АД Аеродром Никола Тесла Београд
Комисија за јавну набавку 36/2017 ОП
Бр .: ДНЈН-856/2017/1/3-1
Датум: 06.10.2017.

ПРЕДМЕТ: Додатне информације и појашњења за јавну набавку „ИЗГРАДЊА ОГРАДЕ ОКО ПЕРИМЕТРА 4. ФАЗА“ број 36/2017 ОП

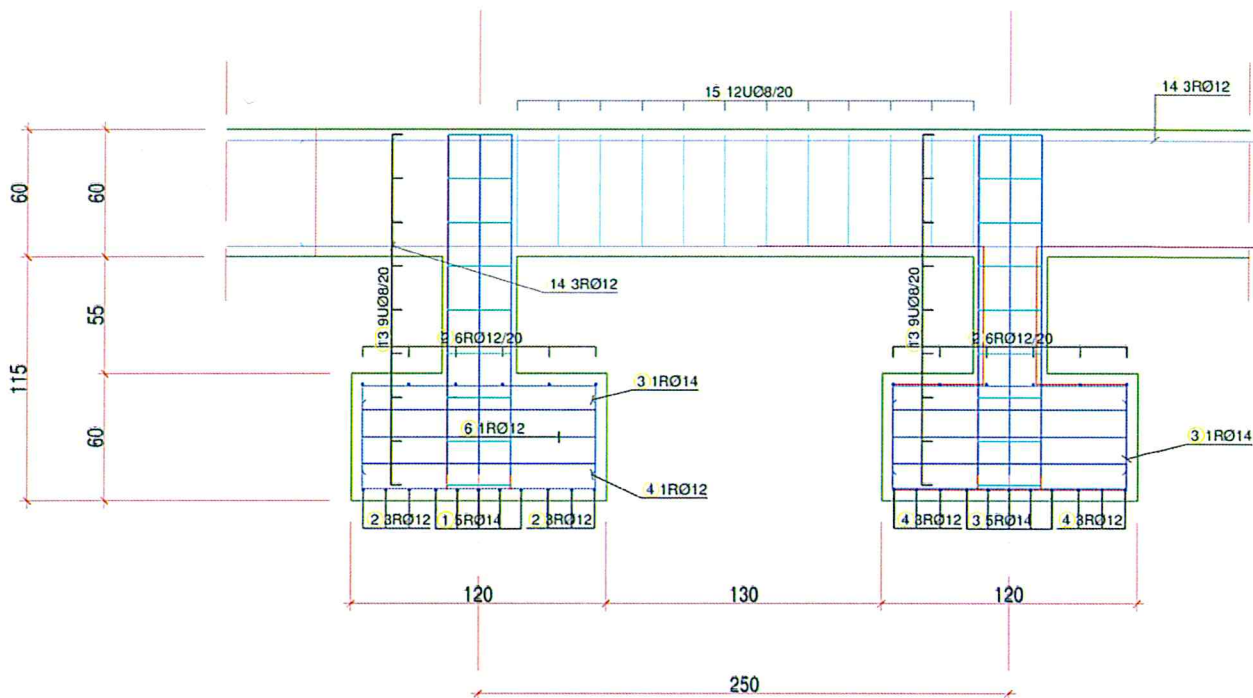
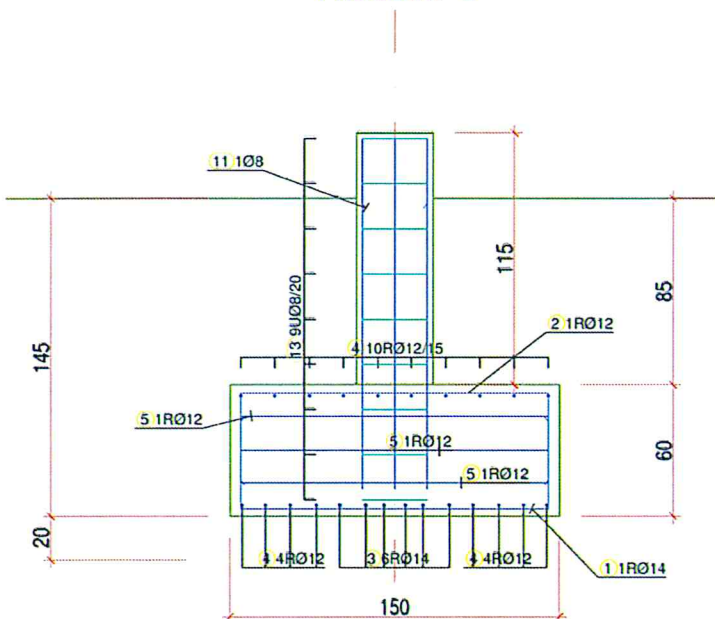
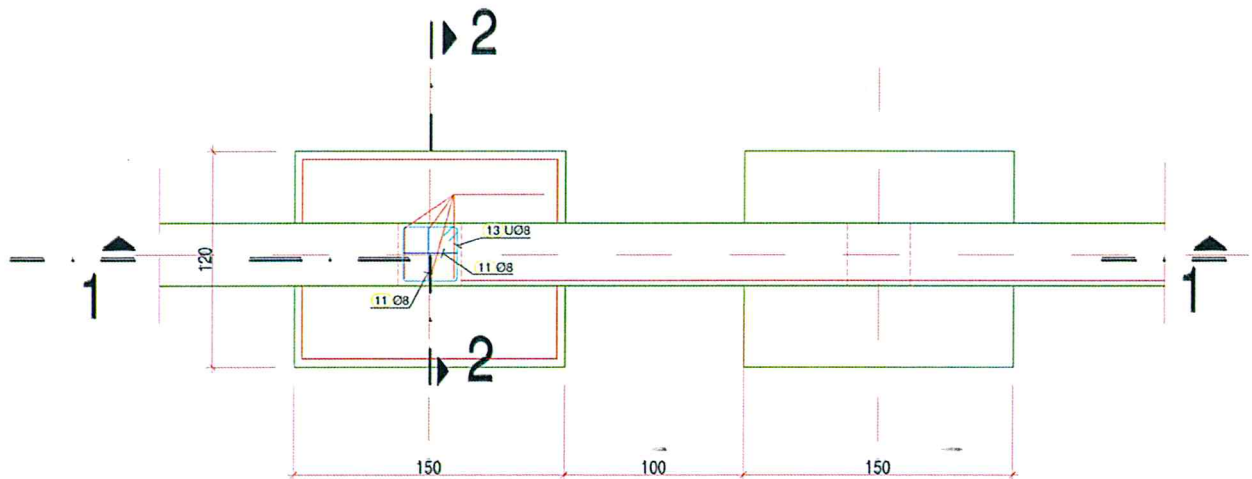
Питање бр. 2: У тендерској документацији на страни 12. Слика 7 – Детаљи арматуре, пресеци 1-1, 2-2, 3-3 И основа темеља су дати нејасно, не види се ништа на овим цртежима.

Молим Вас, да би имали јасну представу о арматури, да ове цртеже објавите да све буде читко.

Одговор на питање бр. 2: Графички прилози објављени у конкурсној документацији служе као илустрација. Заинтересовани понуђач по редовној процедури може да изврши увид у Пројекат за извођење.
